Nota van Antwoord zienswijzen

Ontwerp-Voorkeursbeslissing Lob van Gennepe

Titel	Nota van Antwoord zienswijzen Ontwerp-Voorkeursbeslissing Lob van Genneep
Subtitel	Werken aan de dijk is werken aan het gebied
Datum	januari 2022
Versie	1.0
Status	Definitief
Informatie	Projectteam Lob van Genneep
Telefoonnummer	088 88 90 354
E-mail	info@lobvannep.nl

Afbeelding 4: concept-schetsvoorstel afbuiging variant B.

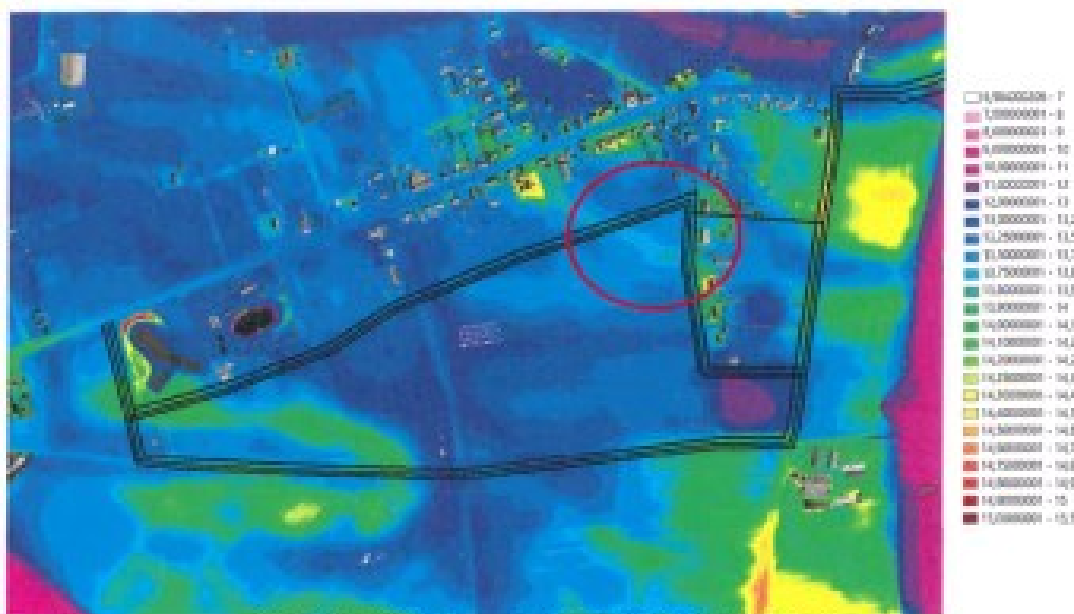
Met deze afbuiging zal er recht gedaan aan de wensen van de omwonenden en aan de belangen van participant.

Naast dat dit voorstel positief uitpakt voor de omwonenden, zal deze afbuiging meer landschapsvolgend zijn en hiermee ook aansluiten bij de 'Leidende principes voor de ruimtelijke kwaliteit'. De afbuiging volgt namelijk een bestaand reliëf in het landschap (zie rode cirkel in afbeelding 5). Zoals te zien is in de afbeelding, loopt het voorstel van de afbuiging gelijk met het bestaande reliëf in het landschap. Dit voorstel sluit daarmee aan op leidende principes 1 en 2: landschap leidend en vanzelfsprekende dijken.
